103No11(12)-t13

臨提十三：

A 案：有關依本編第 1 條及第 162 條(出入口兩遮 2m)規定與臺南市政府工務局圍牆(正面深度 1m)申請案件處理原則，請准予依原建照核准圖面申請使用執照，詳如本提案附件圖說，提請討論。(提案人：王東奎建築師事務所)

B 案：有關依本編第 1 條及第 162 條(出入口兩遮 2m)規定與臺南市政府工務局圍牆(正面深度 1m)基於結構安全考量過樑申請及下方圍牆部份，另圍牆 H=3.65m 處施作樑補強申請案件處理原則，請准予依原建照核准圖面申請使用執照，詳如本提案附件圖說，提請討論。(提案人：王東奎建築師事務所)

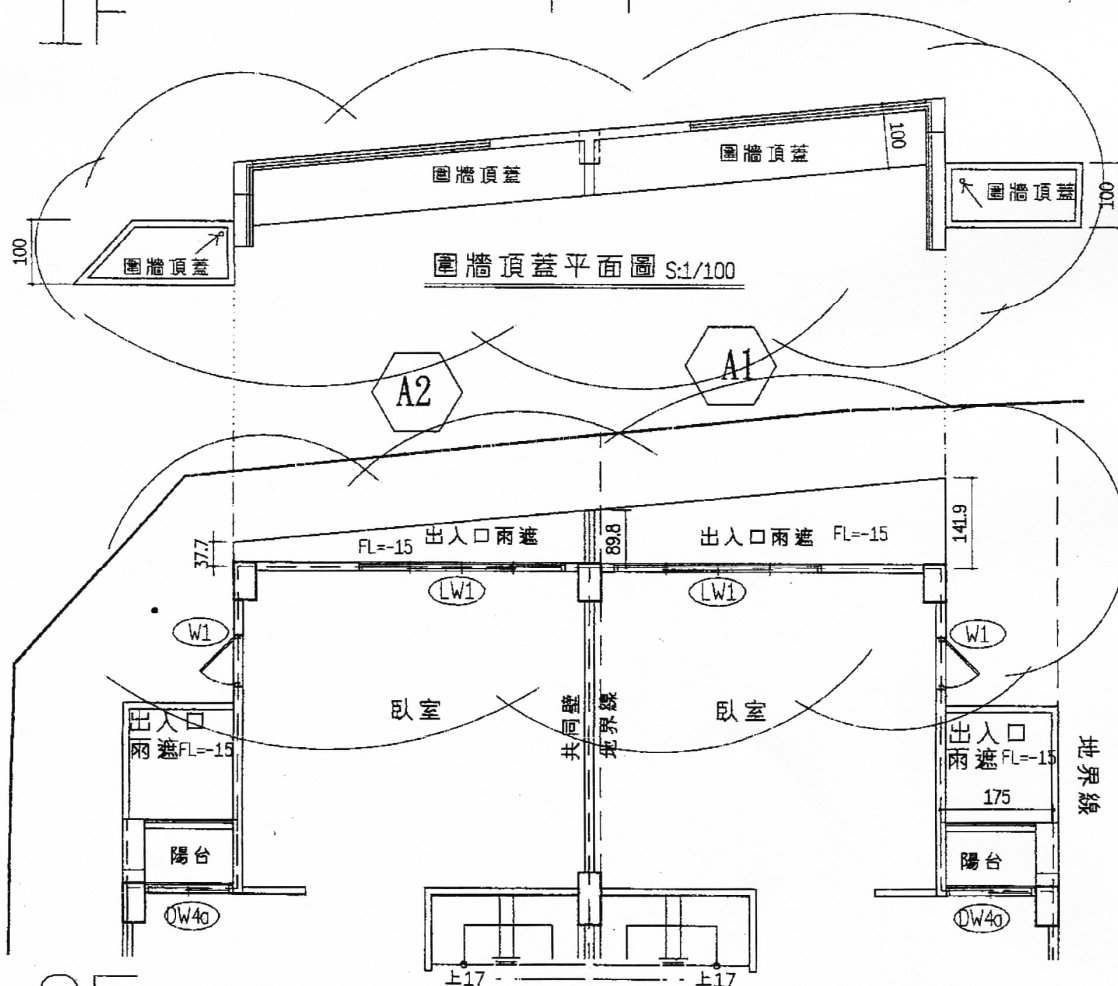
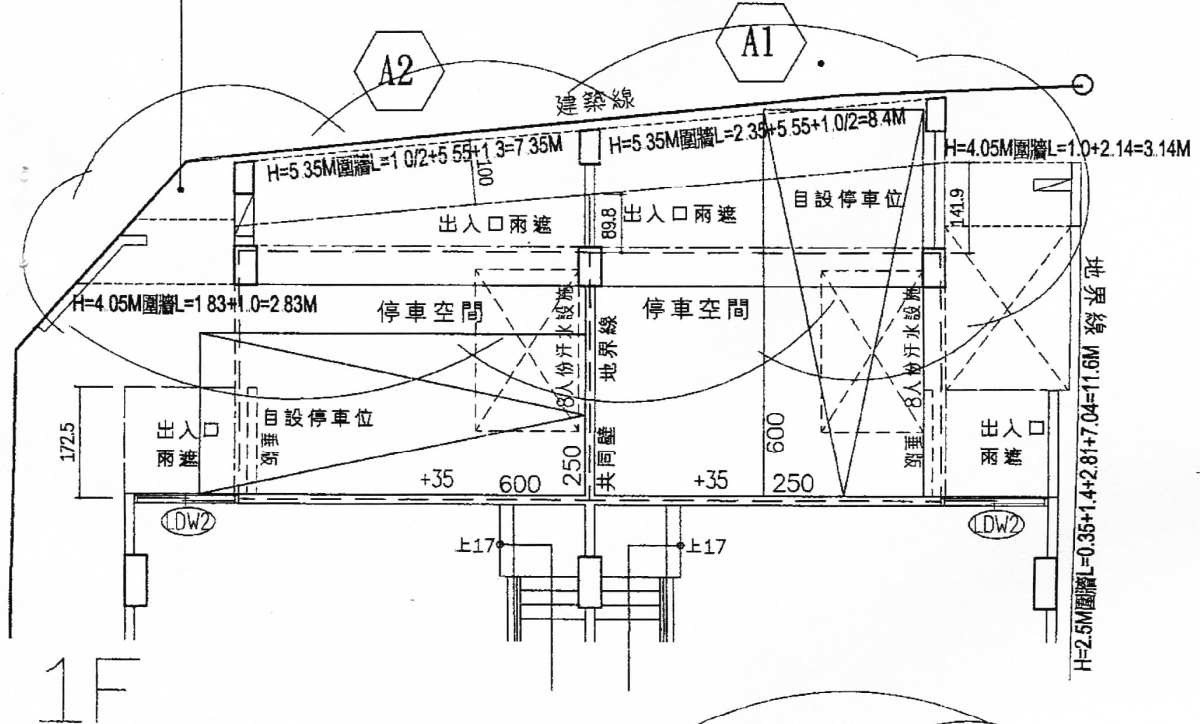
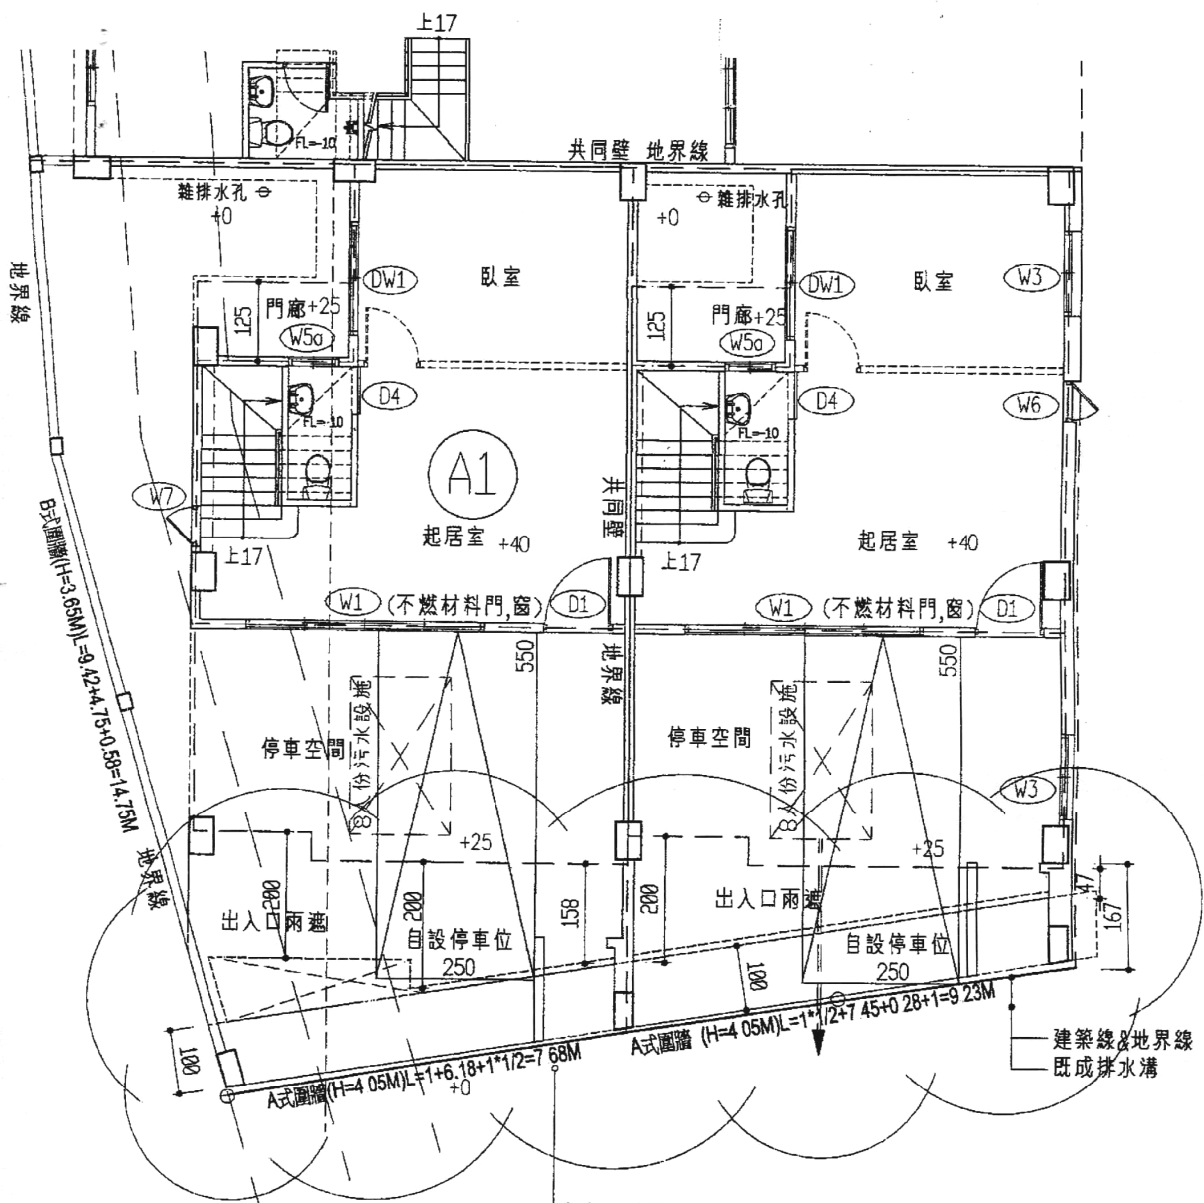
說明：一、本案依本編第 1 條及第 162 條(出入口兩遮 2m)規定與臺南市政府工務局圍牆(正面深度 1m)規定依法申請，並基於結構安全考量原建造核准過樑申請及下方施作圍牆部份，並於 102.11.07 取得(102)南工造字第 6099～6100 建造執照。

二、依臺南市政府工務局圍牆規定依法申請圍牆 H=365m(下面 H=2.5m 處為實牆，上面 H=1.15m 採 70%透空率申請)，並基於結構安全考量部份施作樑補強。

三、現建築物已依核准圖面施工完成，今因申請使用執照時，本案建管承辦人對於原核准圖說存疑，致無法順利取得使用執照，爰提請討論是否可依建造核准圖面依法取得使用執照？

決議：本案採個案決議：同意依原建照核准圖說辦理竣工查驗。

1F

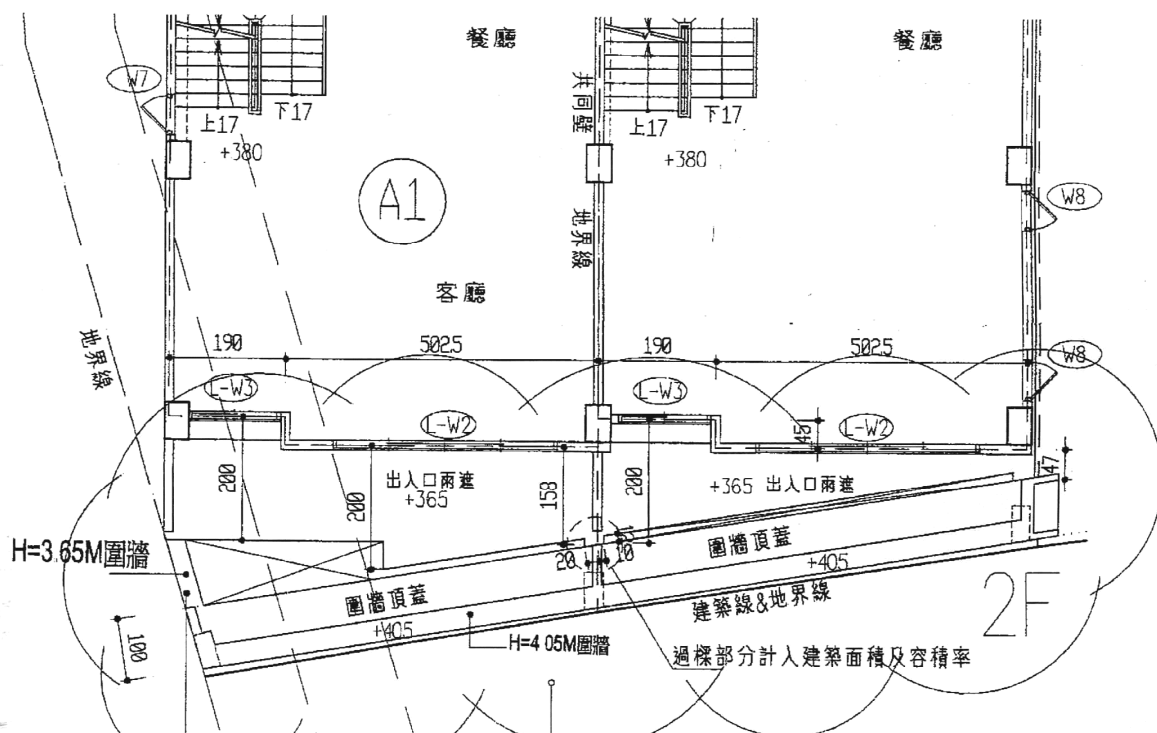
二、現建築物已依原核准圖面施工完成，今因申請使用執照時，本案建管承辦人對於原核准圖說存疑，致無法順利取得使用執照，爰提請討論是否可依建造核准圖面依法取得使用執照？

本案依建築設計施工編第1條及第162條(出入口兩邊2M)規定與臺南市政府工務局圍牆(正面深度1M)
規定依法申請建造執照一案，並於102年08月19日取得(102)南工造字第4375~4376建造執照。

決議：本案採個案決議：同意依原建照核准圖說辦理竣工查驗。

(圍牆)立面圖

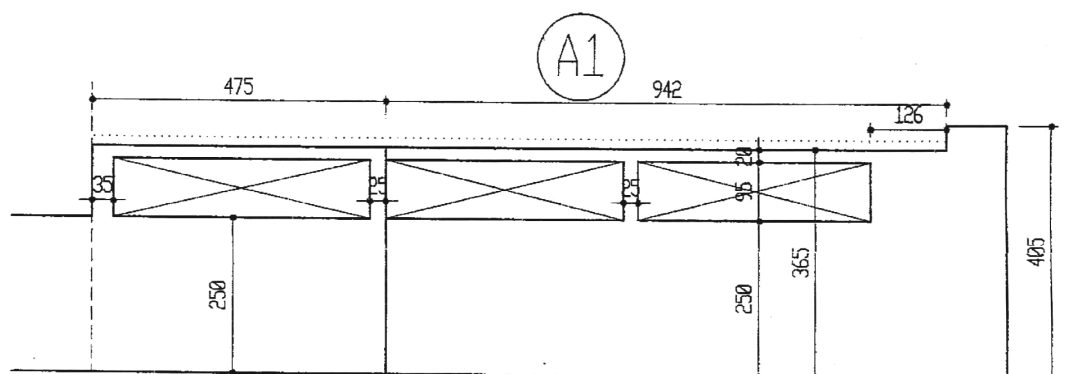
依臺南市政府工務局圍牆規定依法申請圍牆H=3.65M, (下面H=2.5M處為實牆,上面H=1.15M採70%透光率申請), 並基於結構安全考量部份施作樑補強。(文件詳如附件三)
